Nuovo firmware per posto esterno Kit Villa serie DS-KV (versione hardware "C") -V2.2.65 build 230703

Vittorio Veneto, 10/10/2023

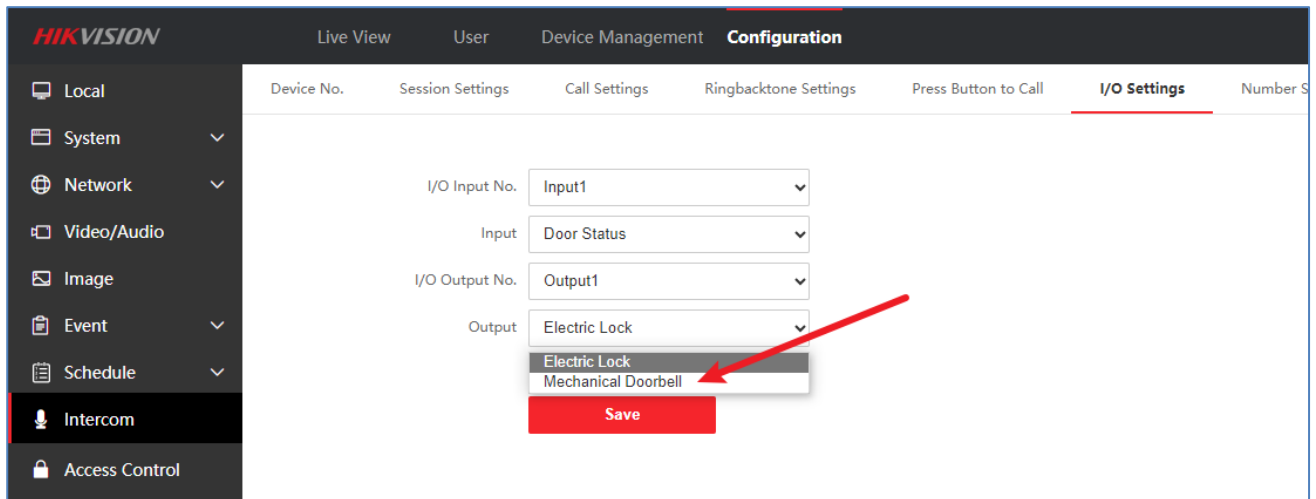
1. Supporta la reimpostazione della password del dispositivo con una domanda di sicurezza o con il proprio indirizzo e-mail, qualora venisse dimenticata la password di attivazione.
